改善箇所説明図

ドアラッチ

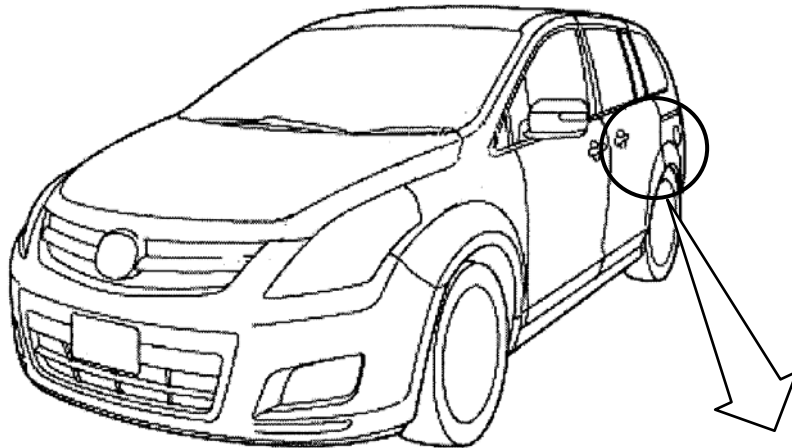
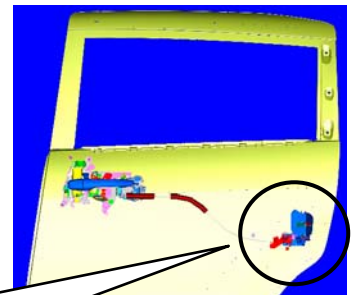
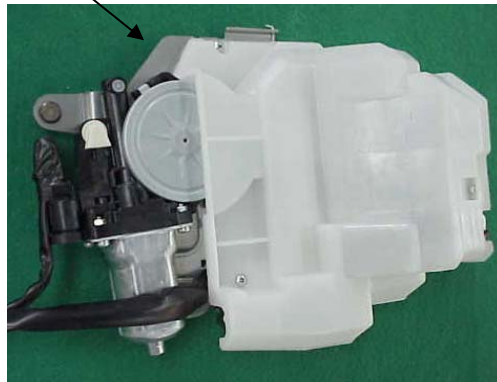
基準不適合発生箇所

電動式スライドドアのドアラッチ部の開閉スイッチの取付位置が不適切なものがあため、手でドアを強めに閉めると、スイッチスプリングとラチェットレバーが干渉するものがある。そのため、ドアラッチが確実に作動せず、最悪の場合、ドアが閉まらないおそれがある。

全車両、左右スライドドアのドアラッチを対策品と交換する

識別：右スライドドアのセンターローラ下面に白色ペイントを塗布する。
